Bilag 5

Notat om henvendelser i høringsperioden og forvaltningens forslag til ændringer af lokalplanen

14. september 2020

Sagsnummer
2019-0149630

Strækningen mod 'Den Grønne Kile', hvor byggefeltet foreslås øget med 30 cm, er markeret med rød stiplet linje

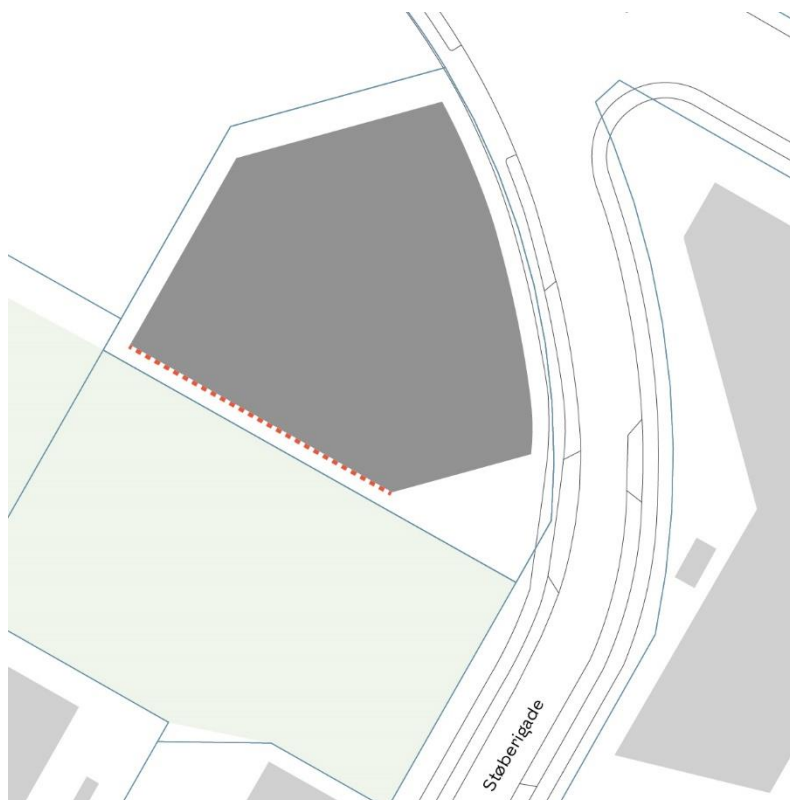
Bygherres arkitekt gør opmærksom på, at den fastlagt kantzone mod 'Den Grønne Kile' er mellem 2 og 2,5 meter og foreslår, at lokalplanens byggefeltet øges med 30 cm, så afstanden til skellet bliver 2,5 meter.

Forvaltningen har været i dialog med bygherres arkitekt om en mindre forskel mellem projektets grundplan og lokalplanens byggefelt, som bygherres arkitekt først er blevet opmærksom på efter, at lokalplanforslaget var sendt til politisk behandling. Forskellen betyder, at projektet overskrider lokalplanens byggefelt med 30 cm i det sydvestlige hjørne mod 'Den Grønne Kile'.

Forvaltningen vurderer, at en forøgelse af byggefeltet med 30 cm mod 'Den Grønne Kile' er ubetydelig og anbefaler, at ønsket imødekommes.
